DECIZIE

Nr. 604/C5/263, 269, 272, 274

Data: 08.03.2023

În cuprinsul documentației de avizare a lucrărilor de intervenție "DALI-Modernizare iluminat public Etapa 1" la pagina 497 Fișa tehnică nr. 1 Aparat de iluminat stradal cu LED punctul 1.13, autoritatea a inserat următoarea cerință:

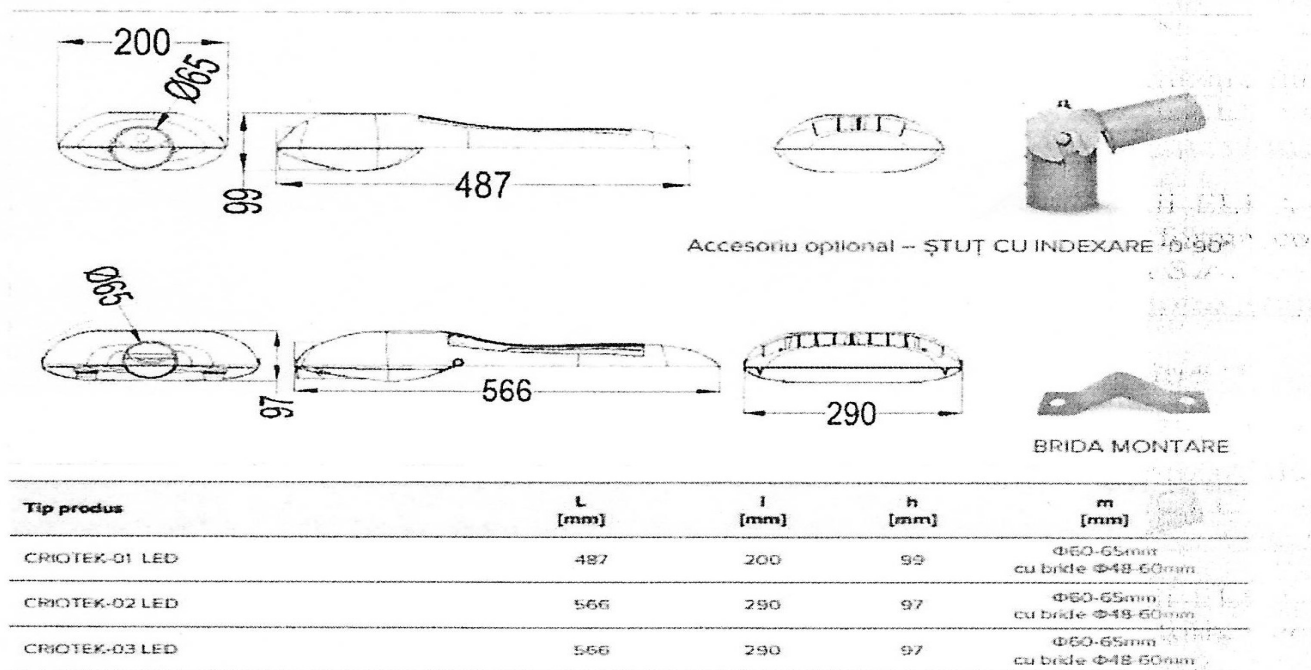
Astfel, se observă că autoritatea contractantă solicită declarație RoHS care să confirme respectarea standardului EN 50581, însă acest standard a fost anulat conform Organismul National de Standardizare din Romania.

În acest sens, contestatoarea arată că standardul EN 50581 a fost înlocuit de standardul 63000:2018, context în care solicită Consiliul să constate caracterul nelegal al cerinței și să dispună anularea cerinței privind depunerea unei declarații RoHS care să confirme respectarea unui standard anulat.

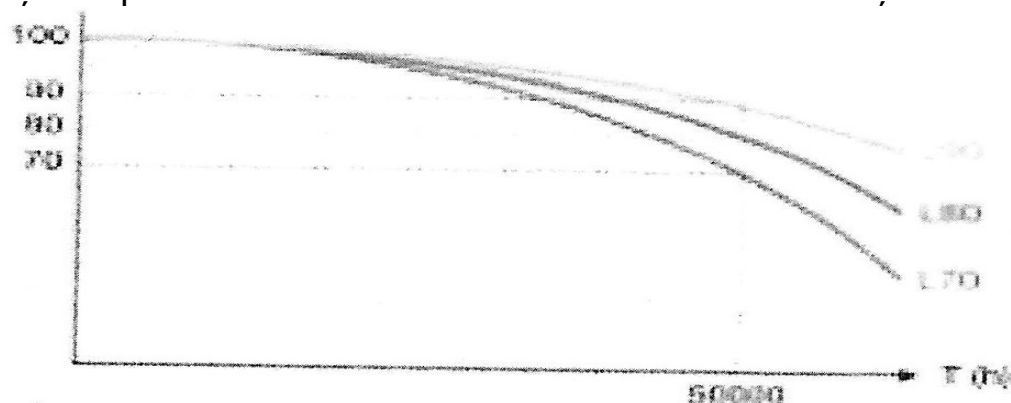
„- Factor de Menținere al Fluxului Luminos (LLMF-Lamp Lumen Maintenance Factor): pi. vr" T- 25 °C, min. L70B50 la min. 140.000 h ".

Contestatoarea consideră că această cerință este restrictivă, impusă de către proiectantul având în vedere că propriul laborator ELBA eliberează raportul sub aceasta formă.

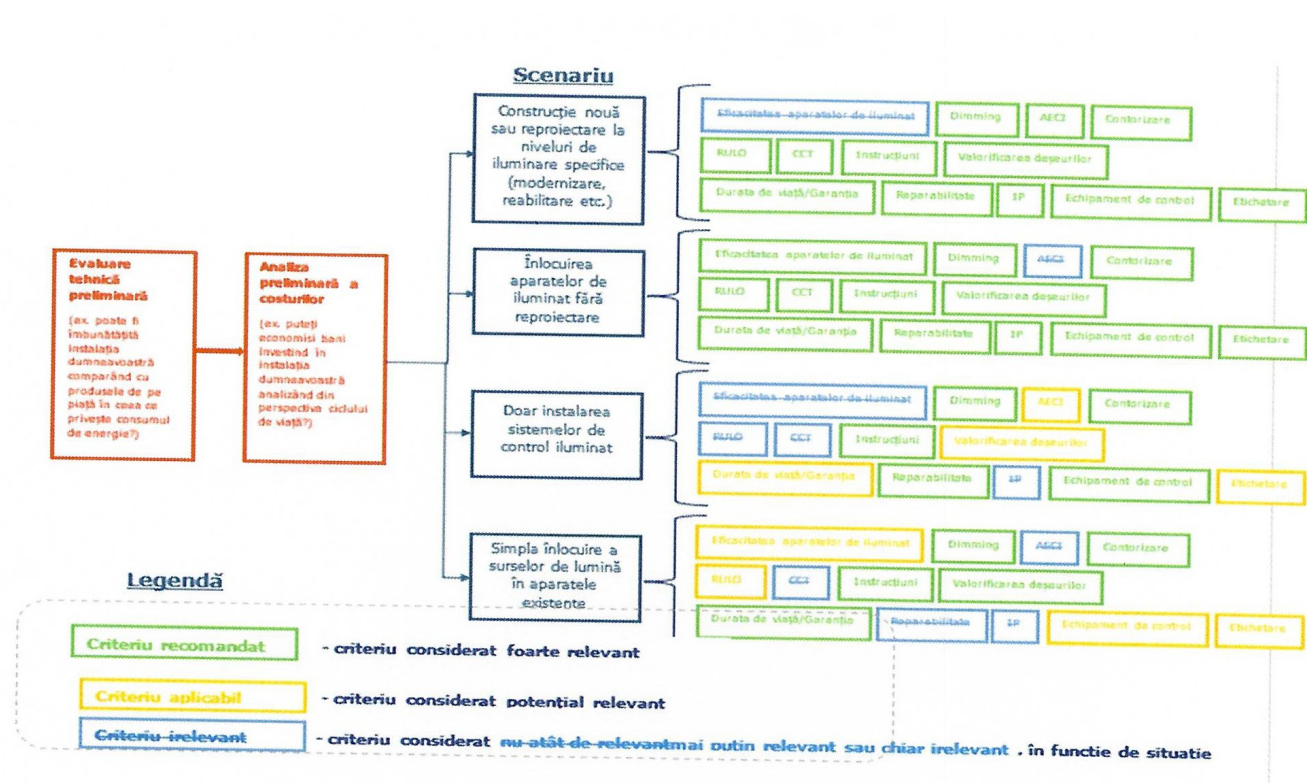
Stabilirea unei astfel de specificații tehnice ca fiind irelevantă, în cazul unei reproiectări (proiectări), este menționată de Comisia Europeană și în cadrul Raportului tehnic ce stă la baza adoptării Criteriile UE privind achizițiile publice ecologice pentru sistemele de iluminat rutier și de semnalizare rutieră stabilite de Comisia Europeană:

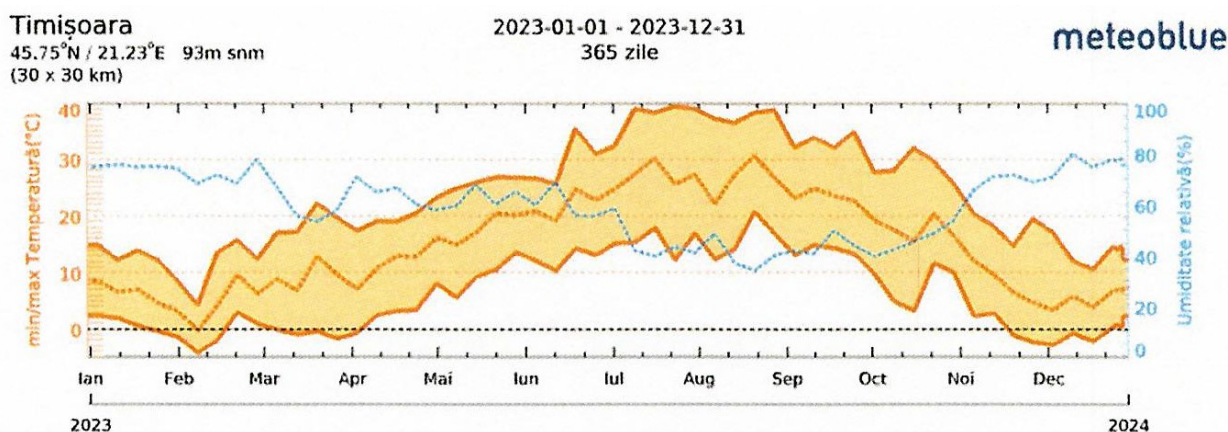
Prin DALI se impun specificații tehnice privind temperatura de funcționare pentru:

i) Aparatul de iluminat stradal cu LED stabilită la Ta: -40°C...+55°C (spre exemplu pag.22 pct. 14);

ii) Aparatul de iluminat pietonal / axial stabilită la Ta: -35°C...+60°C (spre exemplu pag.24 pct. 13);

- conținutul cerinței va fi „TA:-25...+50” pentru fișa tehnică nr. 1-pct.1.13, fișa tehnică nr. 2 pct. 1.13, fișa tehnică nr. 3 pct.2.1 pe cale de consecință, urmează a obliga autoritatea contractantă la publicarea în SEAP a acestor modificări.
